ПАСПОРТ ДОСТУПНОСТИ

объект: Федеральное государственное бюджетное образовательное
учреждение высшего образования «Тульский государственный университет»,
ФГБОУ ВО «ТулГУ» (Детский сад)

**АКТ ОБСЛЕДОВАНИЯ
объекта социальной инфраструктуры
К ПАСПОРТУ ДОСТУПНОСТИ ОСИ № 41**

Фото 5

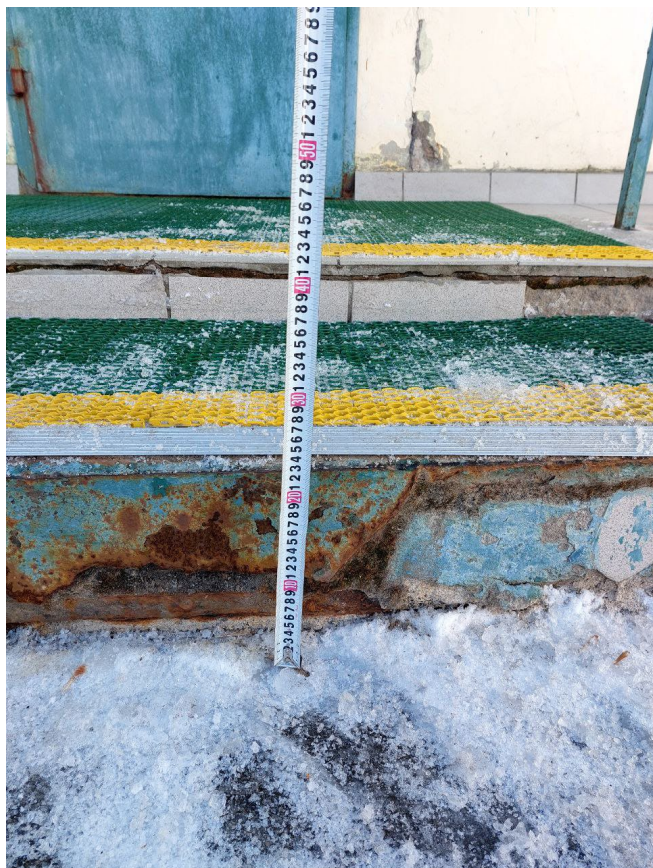
2.3	Входная площадка (перед дверью)	Есть		4				Не нуждается
2.4	Дверь (входная)	Есть		4	Отсутствует информационная тактильная табличка, дублированная шрифтом Брайля с	К, О, С, Г, У	Установить информационную тактильную табличку с наименованием учреждения со стороны дверной ручки на высоте 1,4 – 1,6 м от	Текущий ремонт

наименование м учреждения		пола п. 6.5.9 СП 59.13330.2020	
				4	Ручка установлена не по нормативам	С, Г	Рекомендуется установить дверные ручки, которые имеют форму, позволяющую инвалиду управлять ими одной рукой и не требующую слишком больших усилий нажимного или «С» «П» образного вида (п.6.4.3 СП 59.13330.2020)	Текущий ремонт
				4	Двери не имеют контрастного отображения ручки по отношению к двери	С	Обеспечить контрастное отображение дверных ручек цветом по отношению к цвету двери	Текущий ремонт
				8	Высота дверных порогов более 0,014 м	К, О, С	Установить перекатные пандусы на ширину дверного проема в местах перепада высот (при капитальном ремонте высота порога дверного проема не должна превышать 0,014 м одного элемента) (СП 59.13330.2020 п. 6.2.4)	Текущий ремонт

Фото 15

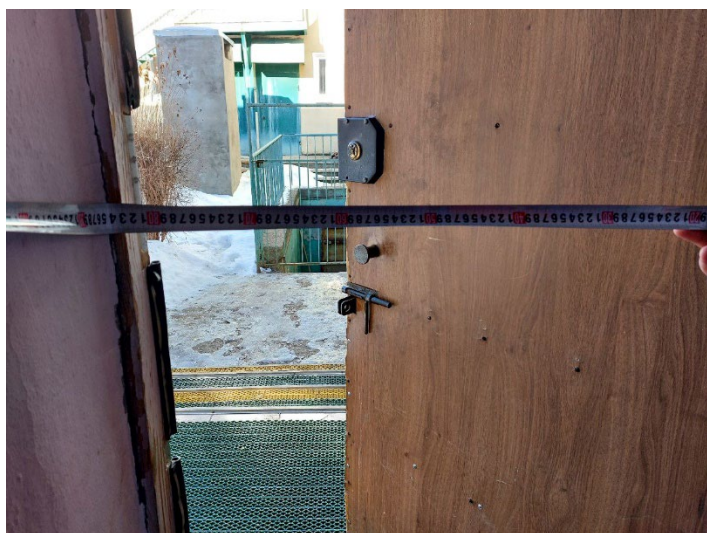
эвакуироваться самостоятельно (СП 59.13330.2020 п. 6.2.25)	
				13	Отсутствует контрастная маркировка дверной ручки	С	Обеспечить контрастную маркировку дверных ручек по отношению к двери	Текущий ремонт
				14	Высота порогов эвакуационных дверей более 0,014м	К, О, С, У	Установить перекатные пандусы на ширину дверного проема в местах перепада высот (при капитальном ремонте высота порога дверного проема не должна превышать 0,014 м (СП 59.13330.2020 п. 6.2.4)	Текущий ремонт
				16	Не закреплено резиновое покрытие	К, О, С	Резиновое покрытие должно быть надежно закреплено, оно не должно сдвигаться или «задираться» при контакте с обувью, тростью ГОСТ Р 52875-2018 п. 5.1	Текущий ремонт
				16	Отсутствует контрастное выделение краевых ступеней лестницы	С, У	Выделить краевые ступени лестницы контрастными полосами шириной не менее 0,08м-0.1м. (п. 6.2.8 СП 59.13330.2020)	Текущий ремонт
				16	Отсутствуют	С, О, Г,	Установить с	Текущий

Фото 16

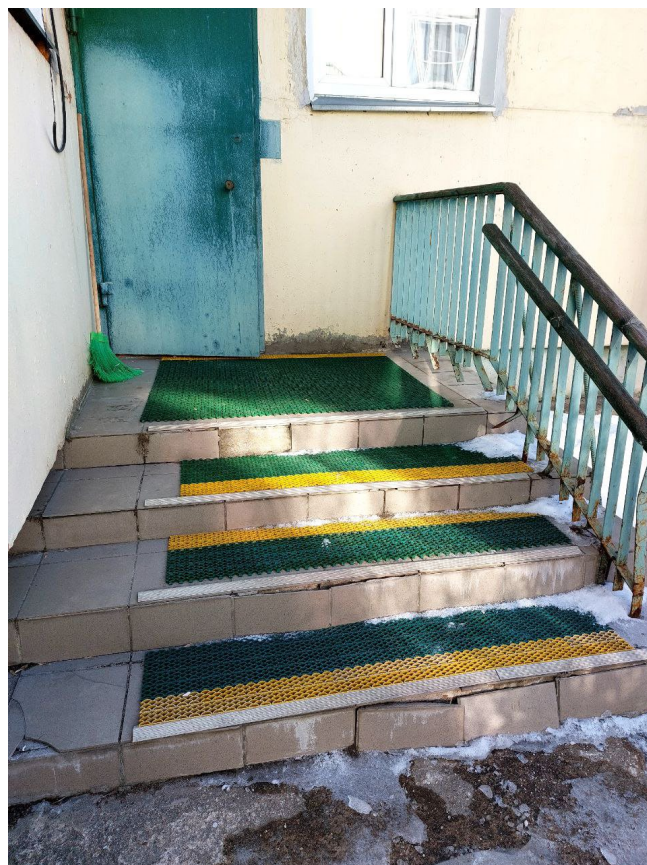
поручни с одной стороны лестницы		двух сторон поручни на высоте 0,9 м, завершающие горизонтальны е части поручня должны иметь травмобезопасное окончание (СП 59.13330.2020 п. 5.1.13)	ремонт
					Для эвакуации инвалидов на креслах - колясках предусмотреть эвакуационное кресло - Самоспас	К	До капитального ремонта для эвакуации инвалидов на креслах - колясках предусмотреть эвакуационное кресло, которое должно быть установлено на каждом этаже	Текущий ремонт
	Общие требования к зоне	Привести в соответствии с СП 59.13330.2020

Фото 18

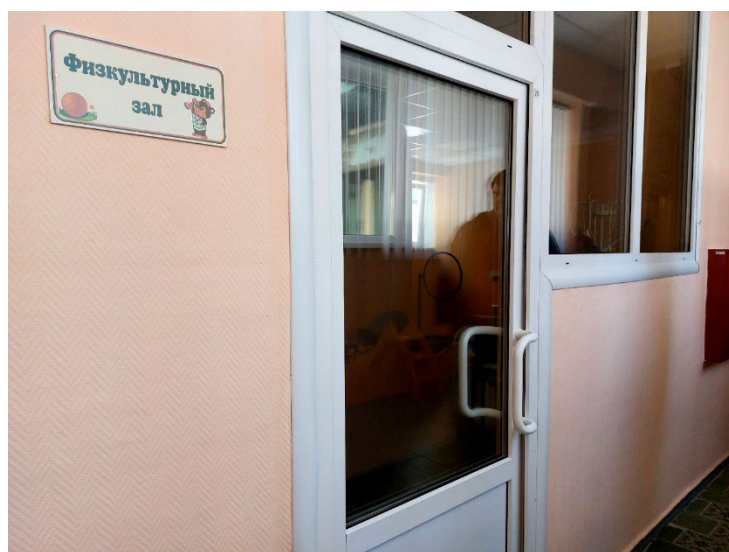
4.2	Зальная форма обслуживания (Физкультурный зал)	Есть		18	Отсутствуют информирующие тактильные таблички с названием помещений	С, Г, У	Установить информационные тактильные таблички с шрифтом Брайля и названием, рядом с дверью со стороны дверной ручки на высоте 1,4-1,6м, выполненные рельефно-точечным и рельефно-графическим способом с названием и номерами конечной цели движения	Текущий ремонт
				18	Отсутствует контрастная маркировка дверной ручки по отношению к двери тамбура	С	Обеспечить контрастную маркировку дверных ручек по отношению к двери	Текущий ремонт
				18	На стеклянных прозрачных полотнах дверей отсутствует контрастная маркировка	С	Установить яркую, контрастную маркировку на прозрачном полотне двери на уровне 1,3-1,4 м диаметром 0.1м-0.2м. (п.6.1.6. СП 59.13330.2020)	Текущий ремонт

Фото 26

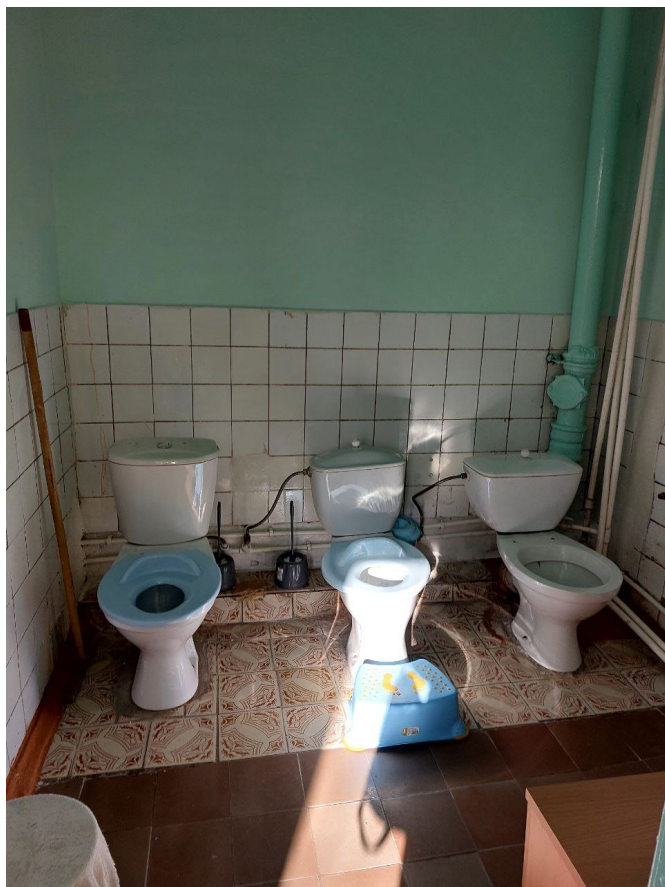
5.1	Туалетная комната	Есть		26	Отсутствуют доступные санитарно-гигиенические кабины для инвалидов и МГН в общих уборных	К, О, С, Г, У.	Оборудовать доступные санитарно-гигиенические кабины в общих уборных по гендерному типу, размером не менее 1,65х2,2м, с разворотной площадкой и местом хранения коляски (доля доступных для инвалидов кабин должна составлять 5%, но не менее одной кабины) (п.6.3.3. СП 59.13330.2020)	Капитальный ремонт
				25	У дверей санитарно-бытовых помещений не установлены знаки доступности, специальные тактильные пиктограммы, мнемосхемы	К, О, С, Г, У	Установить таблички с названием помещений на высоте 1,4-1,6м, выполненные рельефно-графическим и рельефно-точечным способом. (п.6.3.6. СП 59.13330.2020) Установить знаки доступности для инвалидов	Текущий ремонт
				26	Санитарно-гигиенические кабины не	К, О, С	Установить кнопку вызова персонала для	Текущий ремонт

оборудованы системой тревожной сигнализации (кнопкой вызова персонала)		оказания помощи инвалидам. Кнопку вызова установить на контрастном фоне с обозначением знаком 0,15*0,15 м, на высоте 0,9-1,3 м (СП.59.13330.202 0 п.6.3.6) ГОСТ 52131-2019	
				26	Отсутствуют, откидные и стационарные поручни, крючки для тростей	К, О, С	Установить откидные и стационарные поручни, на высоте 0,85 (0,9 м), крючки для тростей на высоте 1,1м (п.6.3.3. СП 59.13330.2020)	Текущий ремонт
				25	Отсутствуют краны с рычажной рукояткой	К, С, Г, О, У	В cabinaх уборных следует применять водопроводные краны с рычажной рукояткой и термостатом, а при возможности - с автоматическими и сенсорными кранами бесконтактного типа. Применение кранов с раздельным управлением горячей и холодной водой не допускается (п. 6.3.9 СП 59.13330.2020)	Текущий ремонт
				25	Отсутствует опорный поручень для раковины	К, О, С	Установить для раковины поручень для опоры инвалидов при пользовании умывальниками (п. 5.5.14 ГОСТ Р 51261-2022)	Текущий ремонт
